Mission régionale d'autorité environnementale

**Avis délibéré sur le projet d'implantation
d'une centrale photovoltaïque au sol
porté par la société ENGIE PV Reutière
et sur la modification de droit commun n°2
du plan local d'urbanisme (PLU)
de L'Hôtellerie-de-Flée (49)**

n° : PDL-2024-7735

Synthèse des enjeux écologiques (Source : Étude d'impact du parc photovoltaïque)

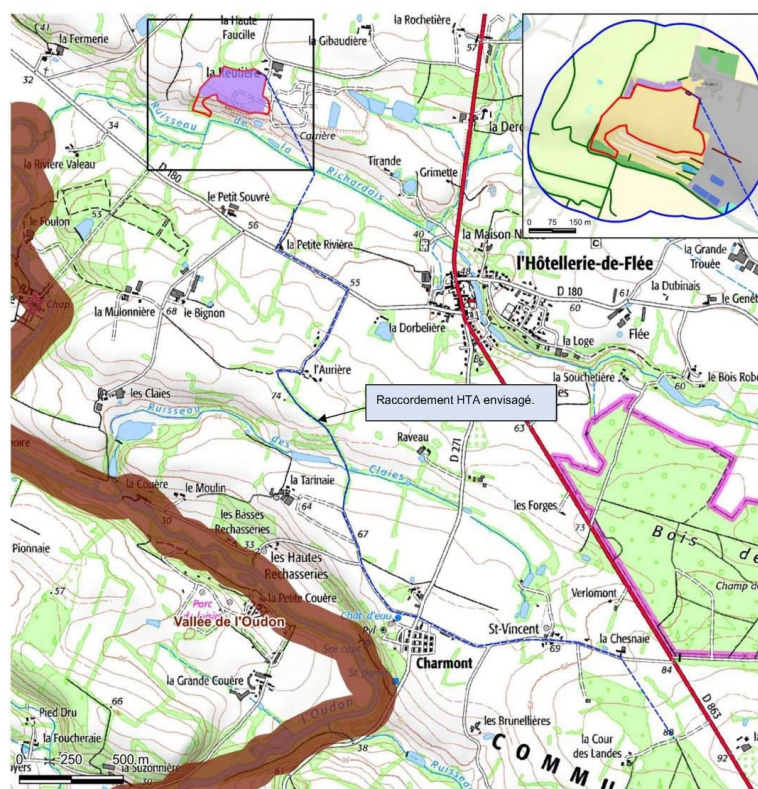
Pour la phase d'exploitation du parc, des zones tampons sont annoncées entre les haies/milieus boisés et le parc photovoltaïque : elles n'apparaissent pas clairement sur le plan de présentation du projet de parc, notamment à proximité de la haie longeant le site à l'est. Une clarification sur les localisations de ces zones tampons est attendue.

La MRAe recommande de :

- ***clarifier les secteurs d'évitement (zones tampons) des zones à enjeux ;***
- ***reconsidérer pour la faune impactée, la réelle possibilité d'un report pour l'alimentation et la reproduction présentes aux alentours et l'absence d'impact présentée dans l'étude des modules solaires sur la chasse, le transit ou la reproduction ;***
- ***s'engager sur la durée d'application des nouvelles modalités de fauche et de gestion du site d'implantation, de secteurs proches et de la zone en escalier.***
